监理通知单

工程名称：飞荣达科技（江苏）有限公司 4.78MW 分布式光伏发电项目（一期）

编号：ZHJL-FRD-TZD-001

内容：关于现场安全文明施工及现场材料相关事宜

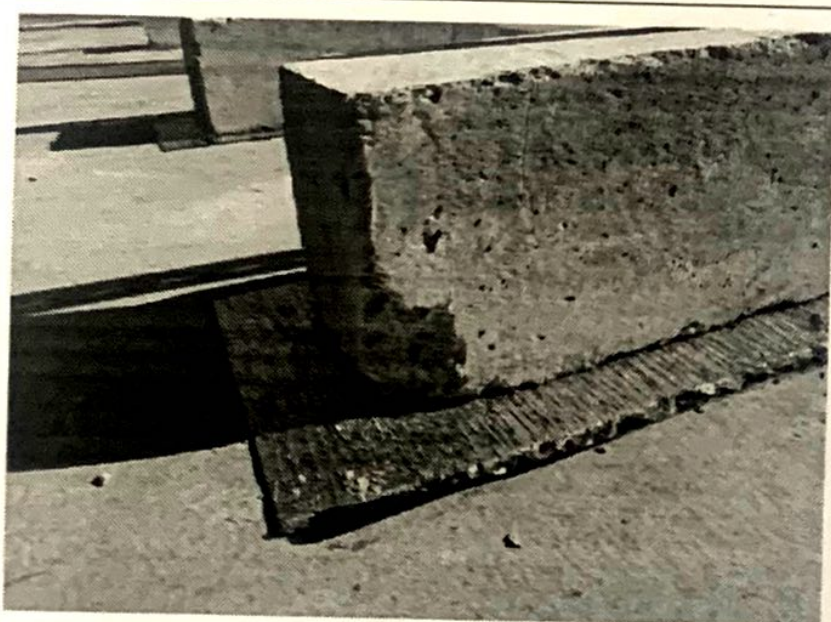
紧固件镀锌层氧化严重

三角件锈蚀

三角件镀锌层掉落

支架镀锌层掉落

水泥基础破损

上述问题照片详见附页。鉴于上述情况要求你单位对现场及时整改。1、现场施工区域必须张贴安全警示、提醒标语。2、要求将三角件及支架进行返厂更换处理。3、要求对紧固件进行退厂处理。4、对破碎水泥基础进行更换。5、要求出具施工蓝图及报审资料。根据上述所有问题更加为了项目能顺利开展，望你单位及时整改，待整改完成后报监理项目部检查验收合格后方可进入下道工序。望贵单位重视！限两日内回复。
